第 7 章 施設・設備概略設計

7.2.5 路線計画ガイドライン・デザイン

図 7-1 Allahabad 迂回路

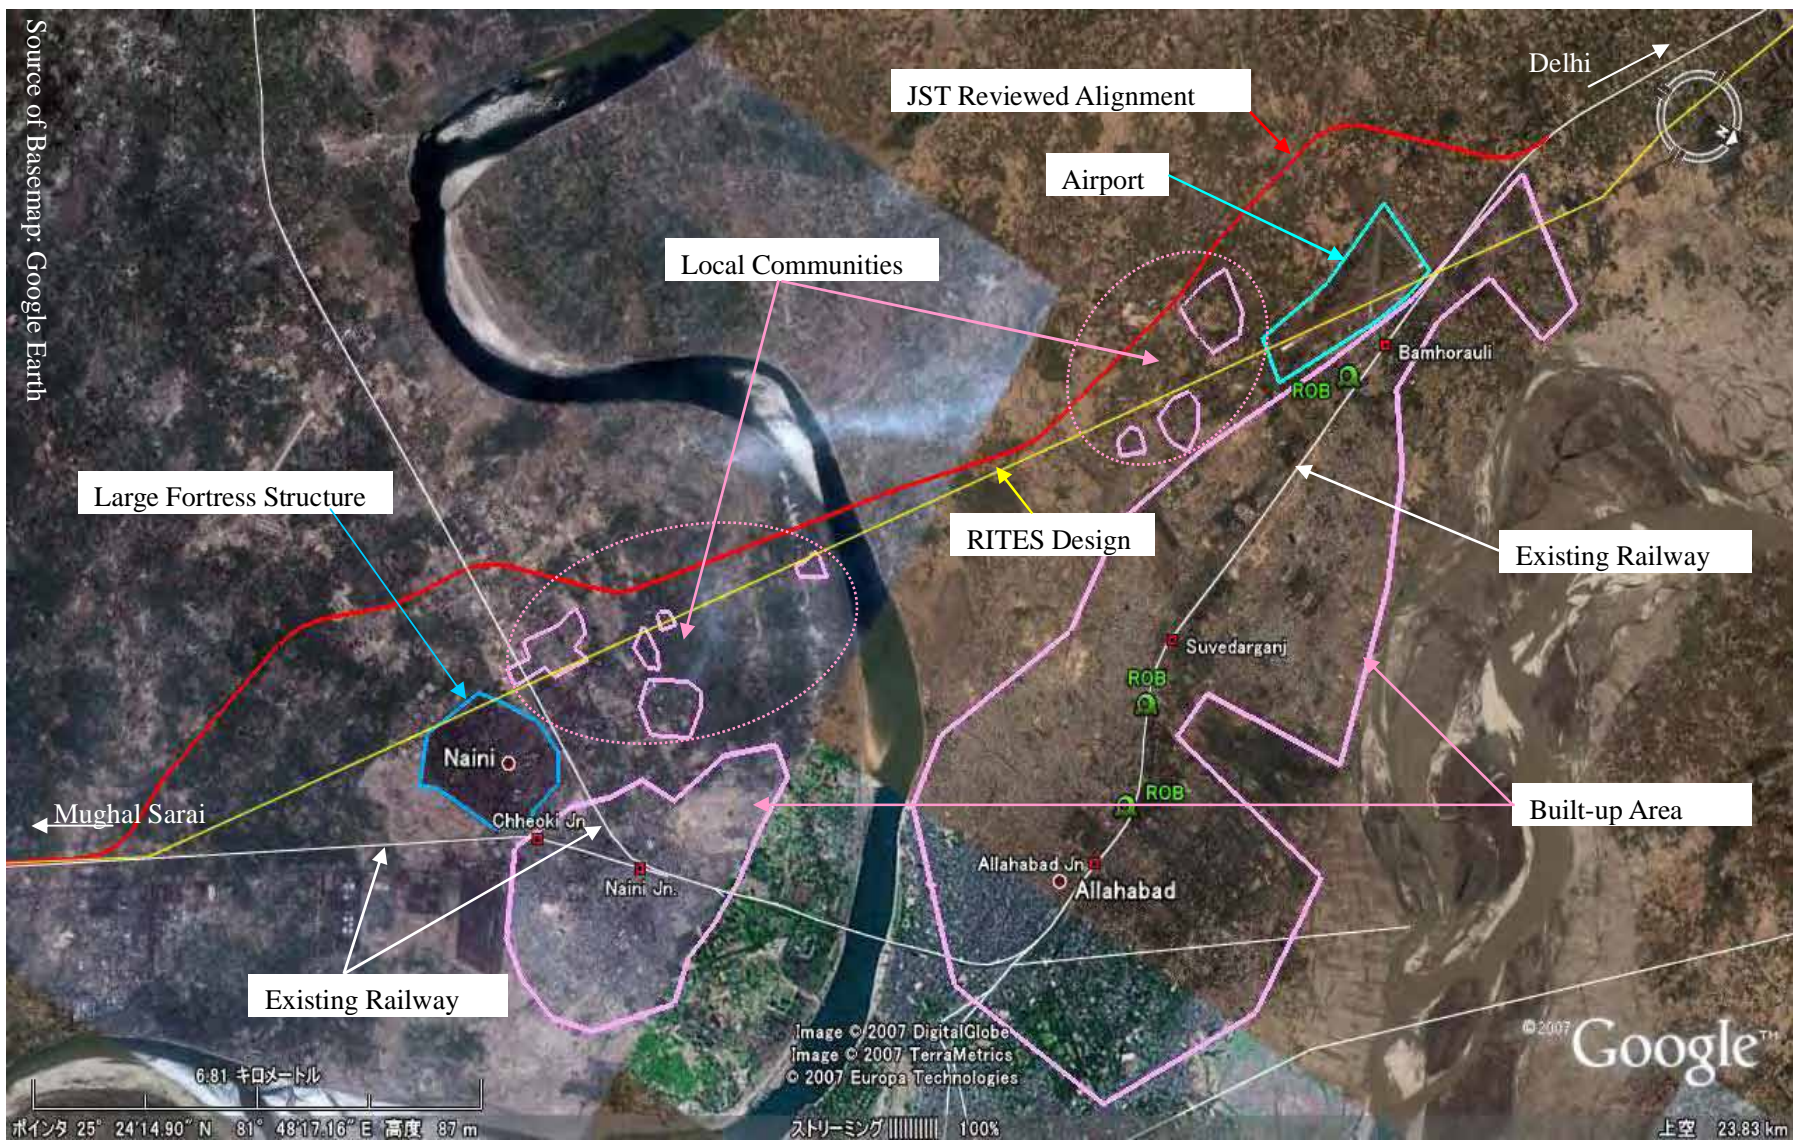
RITES PETS-II Report で提案されている迂回ルートを衛星画像上でチェックしたところ、路線上に Large Fortress、Local Community、Airport が存在することが判明したので、これらを避けるルートを提案する。特に Airport は滑走路から十分に離して計画した。他は河川、Main Road 等を出来るだけ直角に近い角度で横断するような

線形とした。迂回路線延長は約 26.6 km で、この区間の既存線延長は約 29.1 km、約 2.5km の短絡である。(RITES Route では約 32.2 km、但しこの値は Hand Tracing の誤差が大きいと思われる)

図 7-2 Kanpur 迂回路

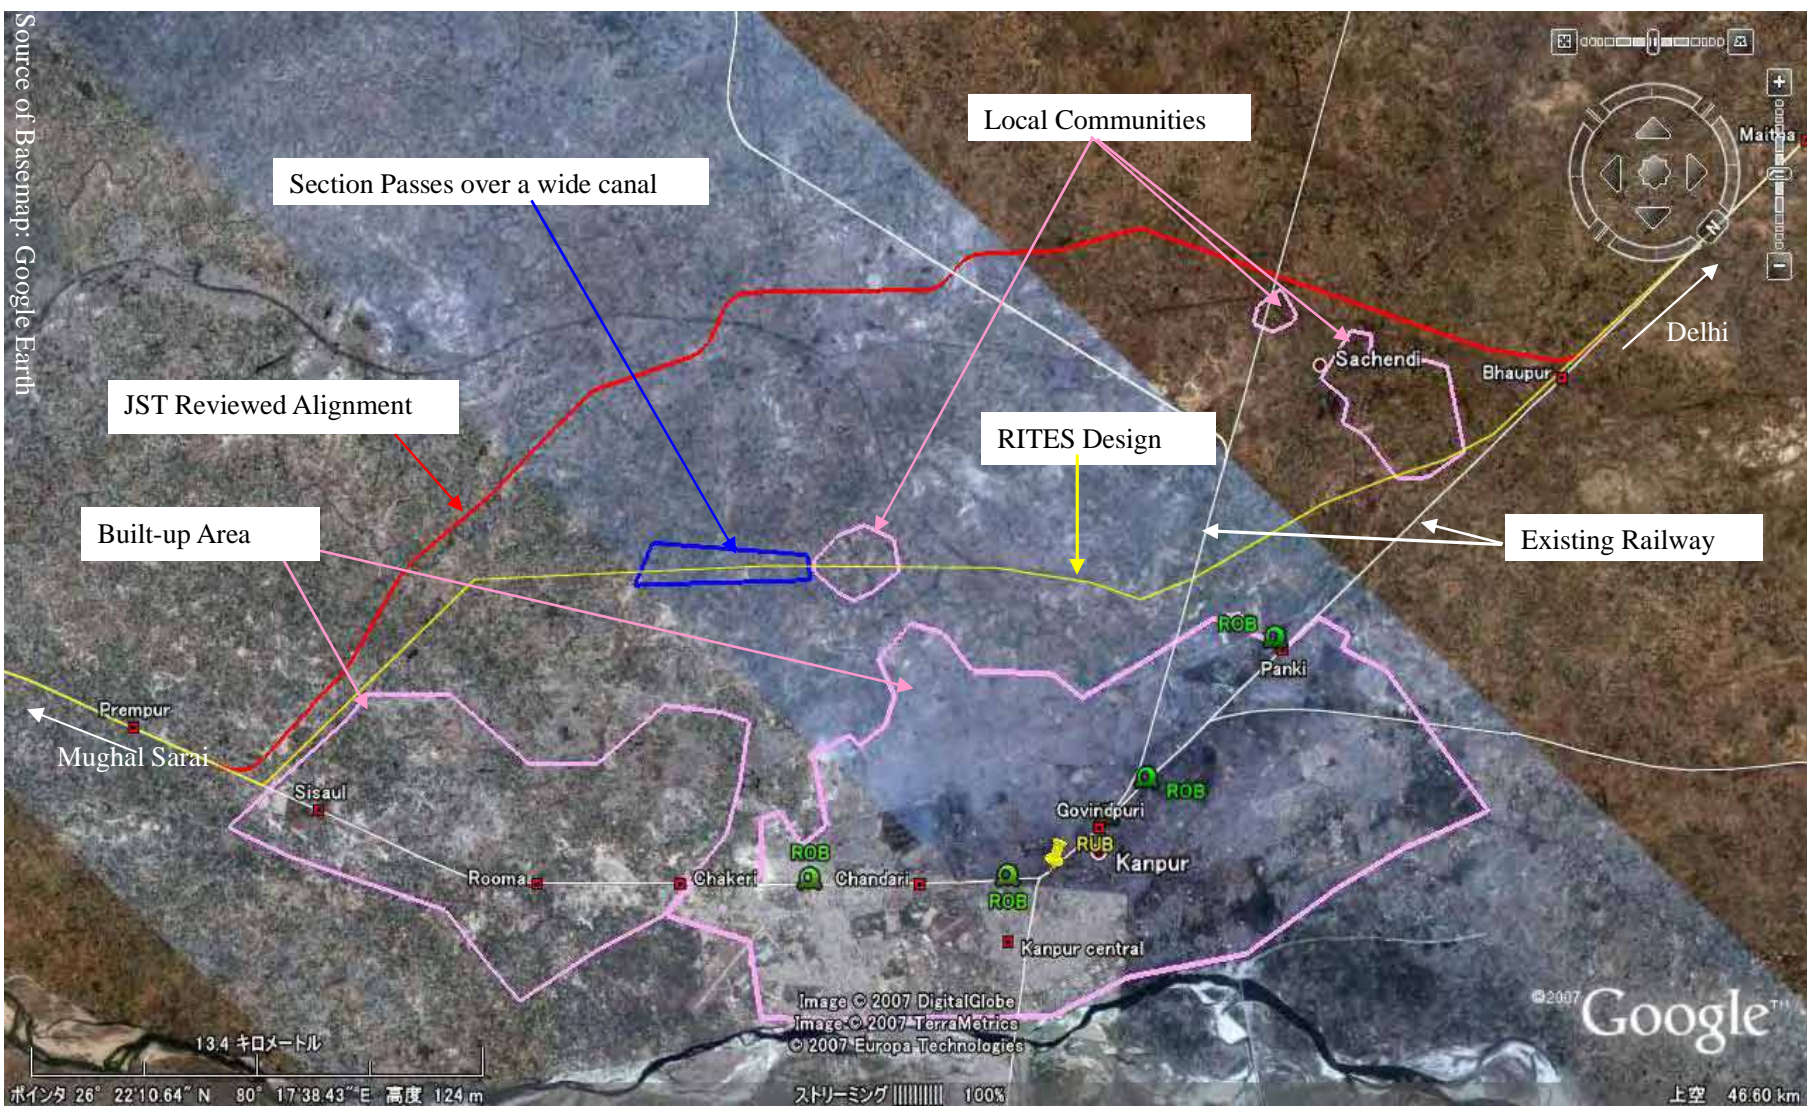
RITES の迂回ルートでは、路線上に Local Community が存在する他、河川 (大水路) を薄い斜角で横断する計画となっており、これらを回避できるルートを提案する。迂回路線延長は約 48.2 km で、この区間の既存線延長は約 48.1 km、約 100 m の延伸である。(RITES Route では約 45.6 km)

図 7-3 Etawah 迂回路

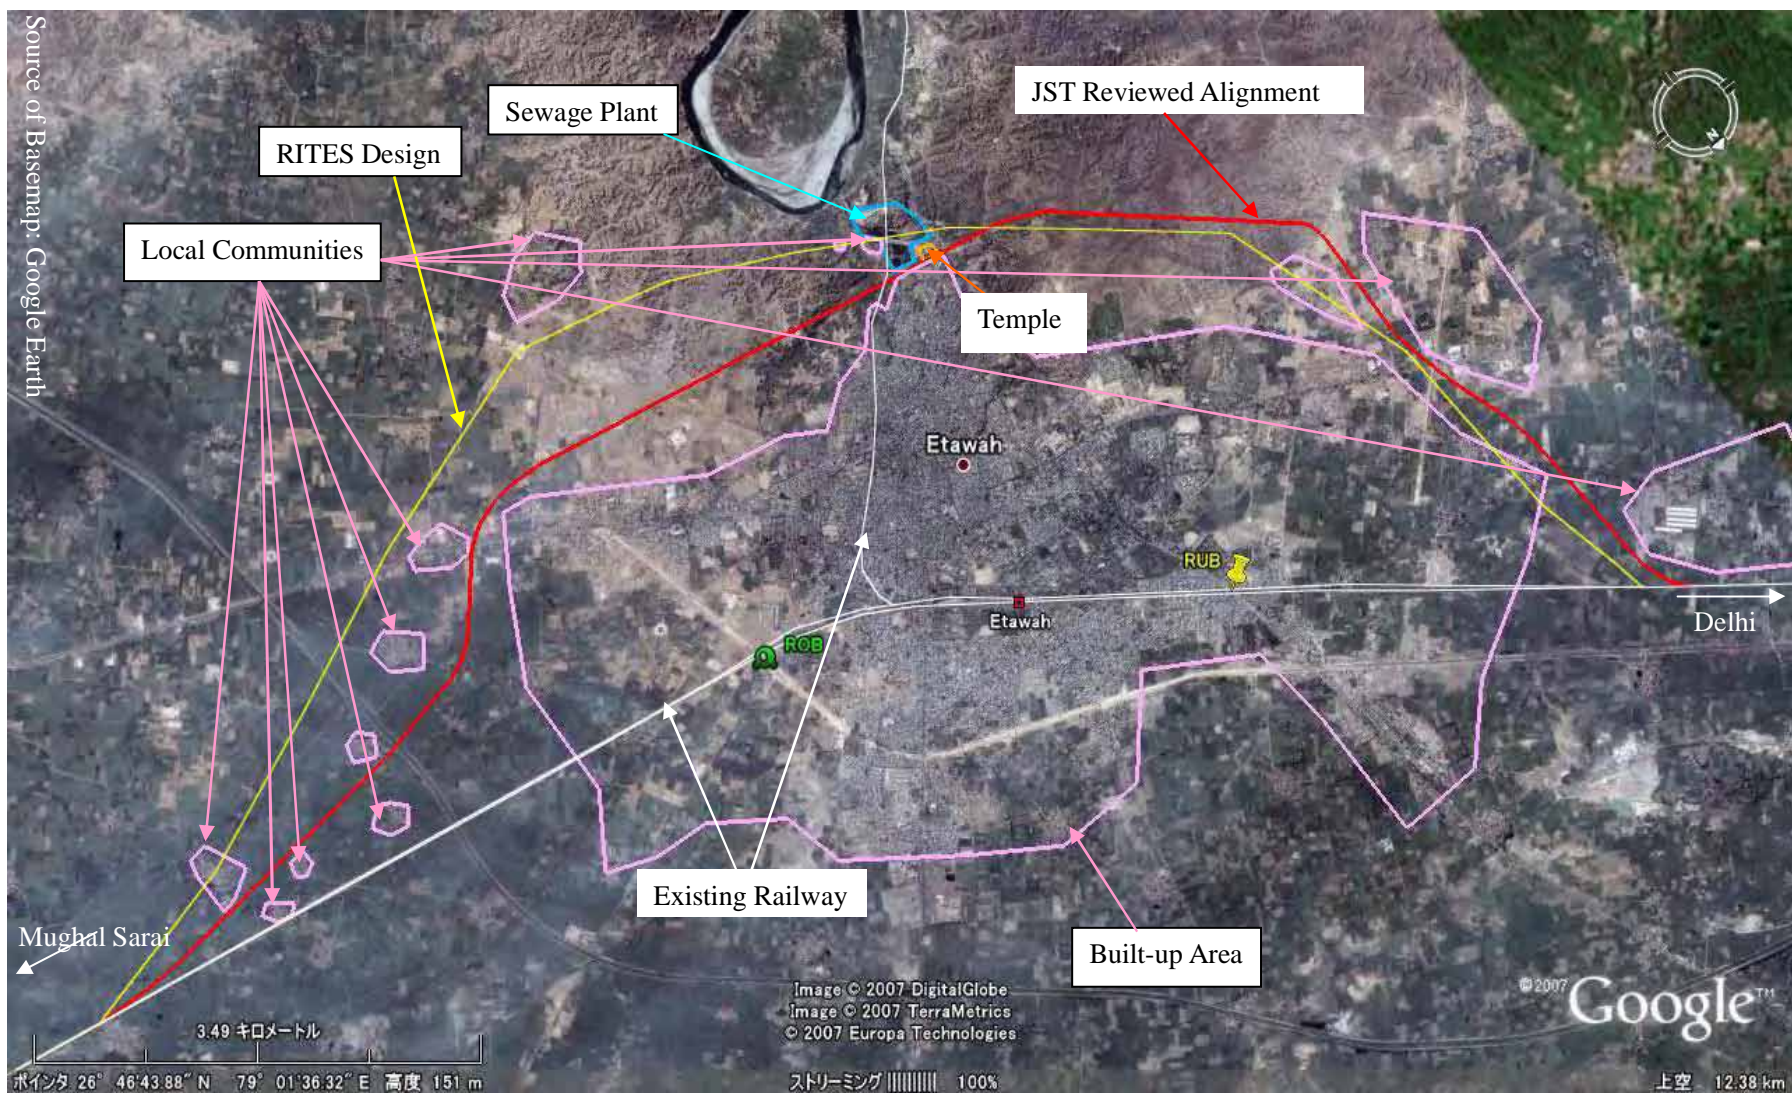
この区間は RITES が提案している迂回ルートと大きくは違わないが、下水処理場と、Local communities を避け、かつ Main Road 等を出来るだけ直角に近い角度で横断するような線形とした。迂回路線延長は RITES 提案ルートとほぼ同じの約 16.2 km で、この区間の既存線延長は約 13.3 km、約 2.9 km の延伸である。

図 7-4 Aligarh 迂回路

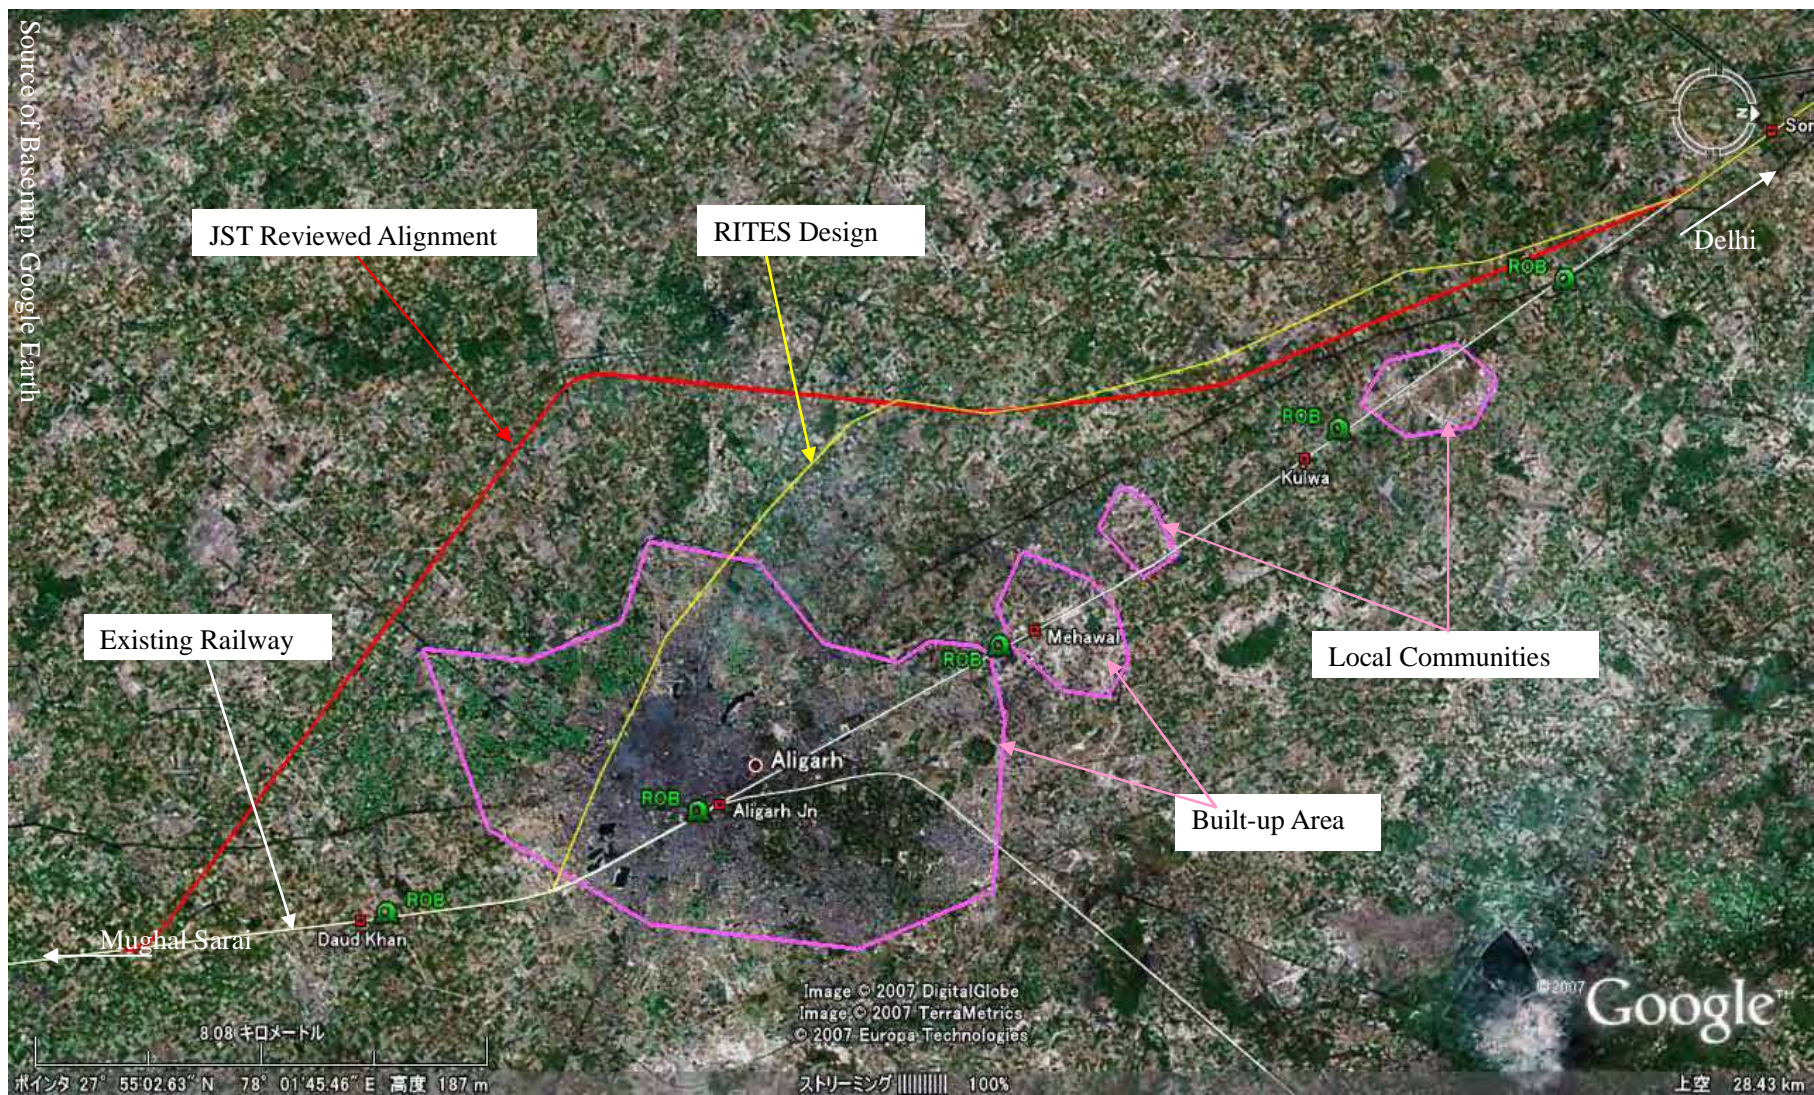
この区間は Google Earth の解像度が悪く詳細部分が確認できないため、高解像度衛星画像 (Quick Bird) を購入して CAD 上で Google Earth と重ねあわせ検討した。RITES が提案している迂回ルートでは、市街地を貫通している為、これを避けるルートとした。迂回路線延長は 33.9km で、この区間の既存線延長は約 32.0km、約 1.9 km の延伸である。(RITES Route では約 26.3 km)
